MODIFICACIÓN PUNTUAL Nº1 DEL PLAN PARCIAL DEL SECTOR PP I/2 BENALUA SUR

Referente a:
Reordenación del ámbito de la UE-2

Nº Expte. PLA 2022000013

RESPUESTA CONJUNTA APORTACIONES RECIBIDAS TRAS CONSULTA PÚBLICA PREVIA

ALTERNATIVA 1D

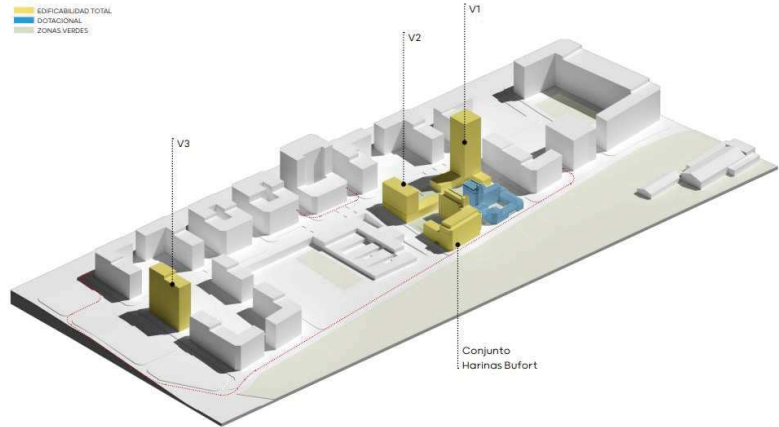
De las alternativas planteadas, se decantan de forma unánime por la alternativa 1D, si bien se indica que serán necesarias mejores definiciones en cuanto a niveles de espacios públicos y privados, y de usos residencial, terciario y de equipamientos.
